## 主な改造概要(1/2)

【使用済燃料受入れ・貯蔵建屋】燃料取扱装置

## 主な改造概要(2/2)

### 【使用済燃料受入れ・貯蔵建屋】第1チャンネルボックス切断装置

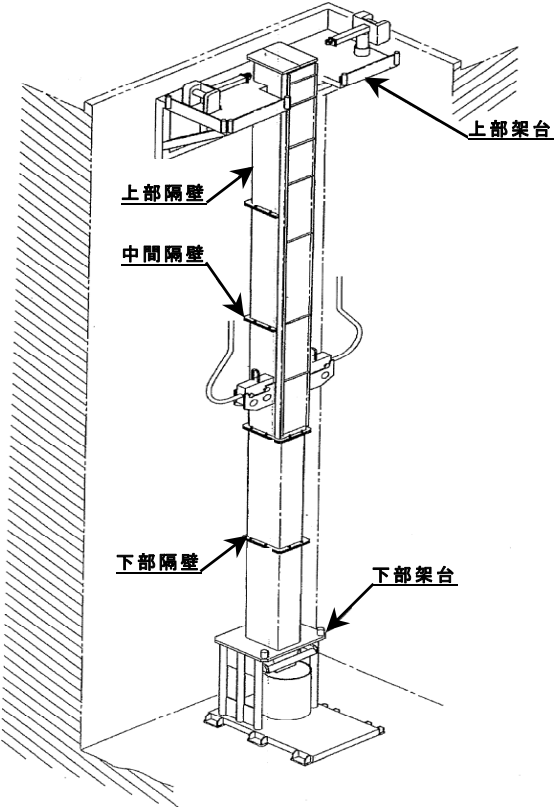
改造概要図	主な改造の内容
<p>補助ホイスト</p> <p>ブリッジ</p> <p>トロリ</p> <p>燃料掴み具</p> <p>プレート下部の梁を透視化</p> <p>梁配置概要図</p> <p>補強部の一部を拡大</p> <p>①</p> <p>②</p> <p>代表的な改造箇所</p>	<p>主な改造の内容</p> <p>燃料取扱装置（BWR燃料用及びPWR燃料用）について耐震性を強化する改造工事を実施する。</p> <p>また、燃料取扱装置（BWR・PWR燃料共用）について耐震性を向上する改造工事を実施する。</p> <p>【主な改造内容】</p> <p>①ブリッジ南側の既設の梁に加え、新規に梁を追加設置する。</p> <p>②ブリッジを構成している既設の梁の一部の部材を強度の高いものに変更する。</p>

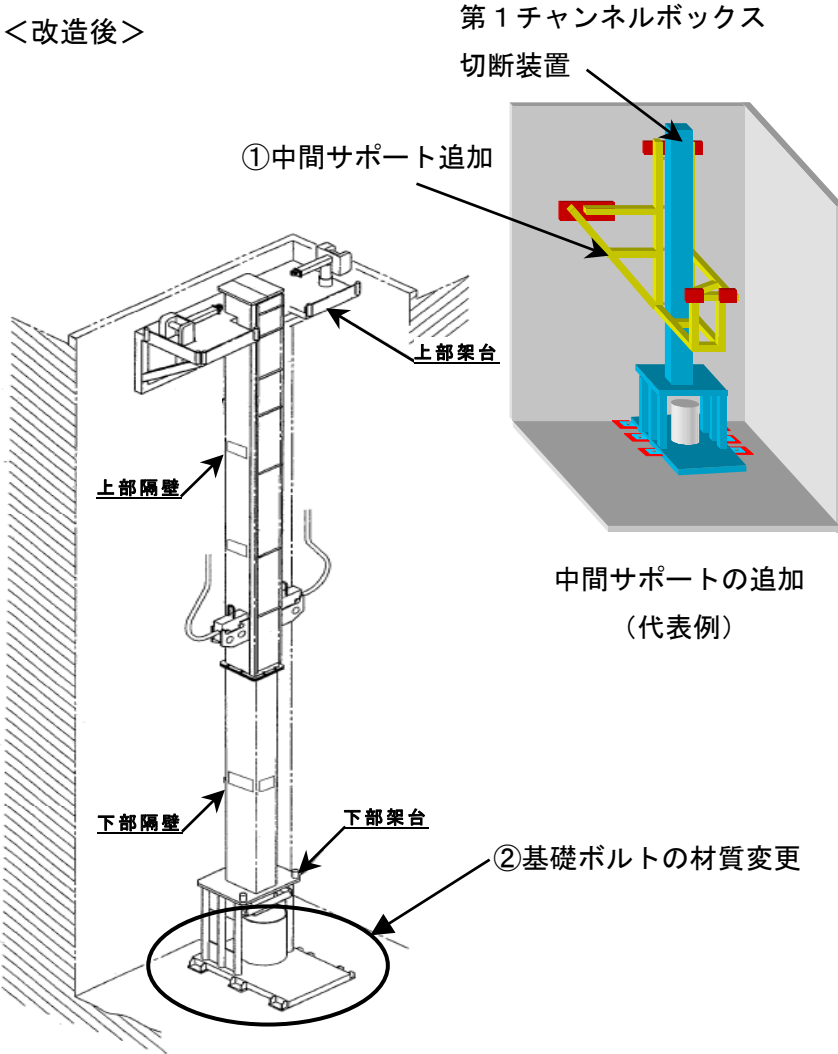
改造概要図		主な改造の内容
<p data-bbox="197 352 338 384">&lt;改造前&gt;</p> 	<p data-bbox="943 352 1084 384">&lt;改造後&gt;</p>  <p data-bbox="1397 336 1704 416">第1チャンネルボックス切断装置</p> <p data-bbox="1182 480 1435 512">①中間サポート追加</p> <p data-bbox="1491 903 1744 983">中間サポートの追加 (代表例)</p> <p data-bbox="1429 1182 1738 1214">②基礎ボルトの材質変更</p>	<p data-bbox="1845 264 2051 296">主な改造の内容</p> <p data-bbox="1800 312 2105 584">第1チャンネルボックス切断装置（A号機、B号機）2台について、耐震性を強化する改造工事を実施する。</p> <p data-bbox="1816 647 2040 679">【主な改造内容】</p> <p data-bbox="1800 695 2105 775">①中間サポートを追加設置する。</p> <p data-bbox="1800 839 2105 1078">②下部架台（○部）を固定している基礎ボルトを強度の高いものに変更する。</p>
